Příloha č. 5zk
Vyhodnocení připomínek obcí a veřejnosti

- **Návrh Změny č. 2 Územního rozvojového plánu**
- **Vyhodnocení vlivů návrhu Změny č. 2 Územního rozvojového plánu na udržitelný rozvoj území**
- **návrhy jednotlivých územních opatření k akceleračním oblastem vymezeným v návrhu Změny č. 2 Územního rozvojového plánu**

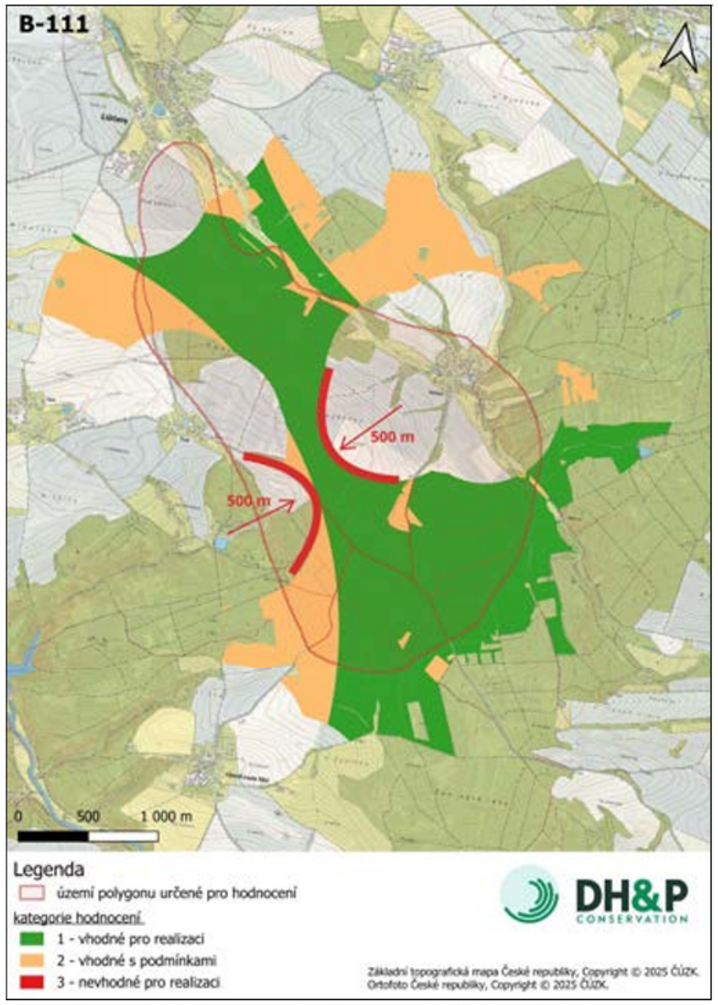
Poř. č.	Připomínkové místo	Číslo jednací	Článek	AO	Připomínka	Vyhodnocení
					 Důkaz: Výřez z grafické karty zóny AO 55 a vyznačení kritické vzdálenosti od sídel v Košeticích u Líšťan (Příloha č. A03)  Důkaz: Foto zástavba Košetice u Hunčic 1 (Příloha č. A04)

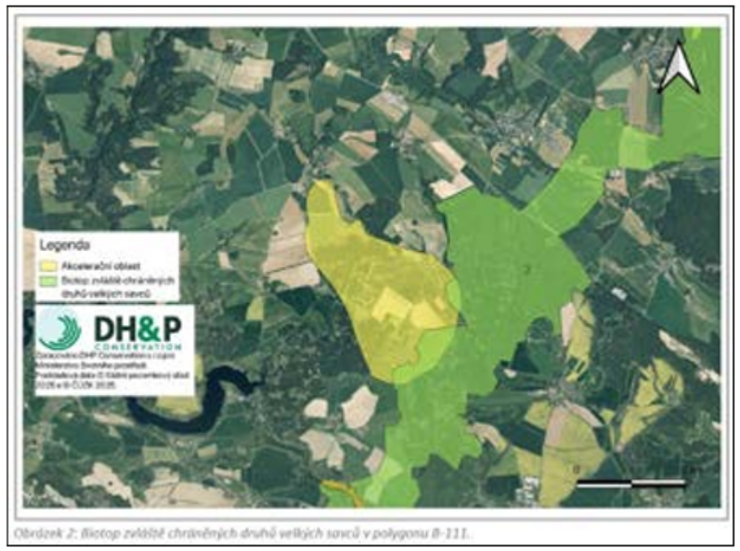
Poř. č.	Připomínkové místo	Číslo jednací	Článek	AO	Připomínka	Vyhodnocení
					 Důkaz: Územní plán obce Líšťany s vyznačenými rozvojovými zónami pro rodinné bydlení (Příloha č. A14)  Důkaz: Výřez z mapy katastru nemovitostí, překryv z grafického zobrazení zóny AO 55, vyznačení rozvojových parcel Líšťan (zeleně) a zobrazení vzdálenosti akcelerační zóny (Příloha č. A15)

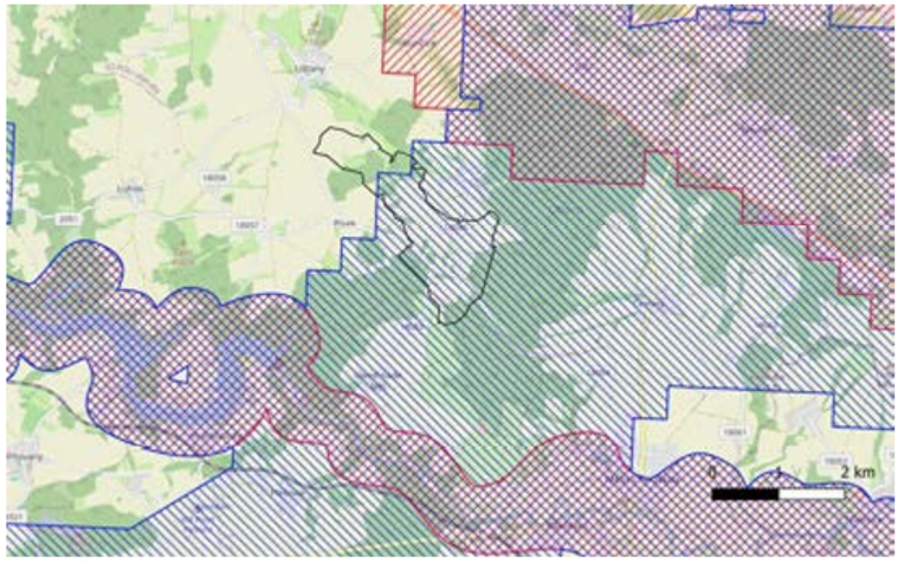
Poř. č.	Připomínkové místo	Číslo jednací	Článek	AO	Připomínka	Vyhodnocení
					 Důkaz: Vizualizace větrných elektráren umístěných v akcelerační zóně AO 55, pohled z rozvojových pozemků obce. (Příloha č. A16) 21. AO 55 Košetice by v případě realizace začínala cca 650 metrů od obou zón a 200 m větrné elektrárny by byly přímo v zornému poli rodinných domů budovaných na parcelách, jak je zřejmé z fotografie, svah se zónami je mírně ukloněn dolů, takže na základny větrných elektráren by noví vlastníci domů shlíželi svrchu. 22. O takový výhled a takovou blízkost nikdo nestojí, takže nepřekvapí, že projednávání AO 55 mělo již konkrétní negativní efekt kdy panu starostovi odřekli rezervace dva zájemci s tím, že nebudou stavět domy 650 m od větrných elektráren, když v okolních vesnicích mohou stavět v nezatížené krajině. Takže vzestup hodnoty o 5% v důsledku budování větrných elektráren predikovaný Českou studií z roku 2025 zadanou a placenou lobbisty se v Líšťanech „kupodivu“ nepotvrdil.

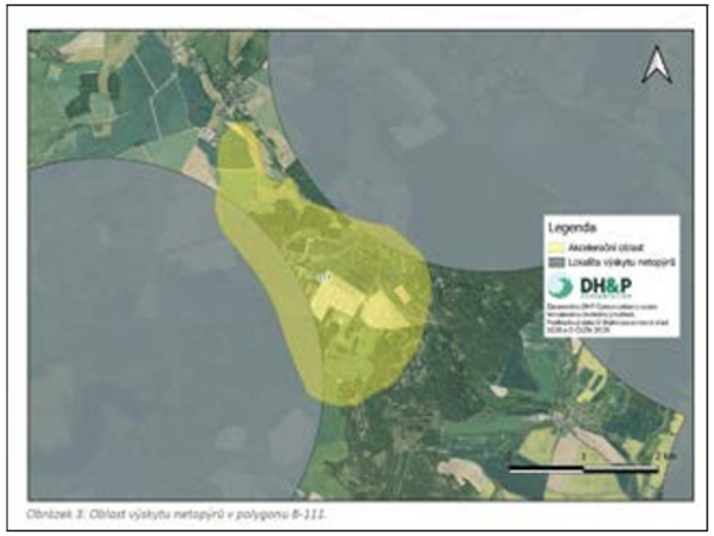
Poř. č.	Připomínkové místo	Číslo jednací	Článek	AO	Připomínka	Vyhodnocení
					34. Dílčí závěr: AOV 55 Košetice navíc představuje nevratnou fyzickou a funkční bariéru, která snižuje prostupnost krajiny pro kriticky ohrožené druhy velkých savců a zásadně narušuje jejich migrační biotopy s prokazatelným negativním přesahem na navázané evropsky významné lokality. Veškeré plochy tvořící ochranné pásmo velmi vysokého napětí musí být ze Změny č. 2 ÚRP vyloučeny, když v tomto prostoru není vůbec přípustné stavby větrných elektráren umístit. II.H. Je třeba vypustit 2/3 JV části AOV55 kvůli migračním koridorům netopýrů 35. Zhruba 2/3 zóny AOV 55 spadá do migračního koridoru netopýrů dle České společnosti pro ochranu netopýrů („ČESON“):  Důkaz: ČESON - překryv zóny s koridorem velkých migrantů (modré šrafování) (Příloha č. A23) 36. V AOV 55 lze důvodně předpokládat výskyt a/nebo migraci netopýra velkého a černého a silně ohroženého netopýra rezavého, hvízdavého, nejmenšího, parkového, jižního, severního, ušatého, večerního, vodního a řasnatého. Četné populace netopýrů žijí v okolních lokalitách Všeruby, Manětín, Radnice, Liblín a Točník. V Manětíně se jedná o velmi významnou populaci nejméně 2 500 netopýrů, v Rokycanech nejméně 350 netopýrů, ve Všerubech nejméně 150 netopýrů (Plzeňský kraj udává dokonce vyšší počet 211 kriticky ohroženého netopýra velkého), ve Zbirohu nejméně 160 netopýrů.
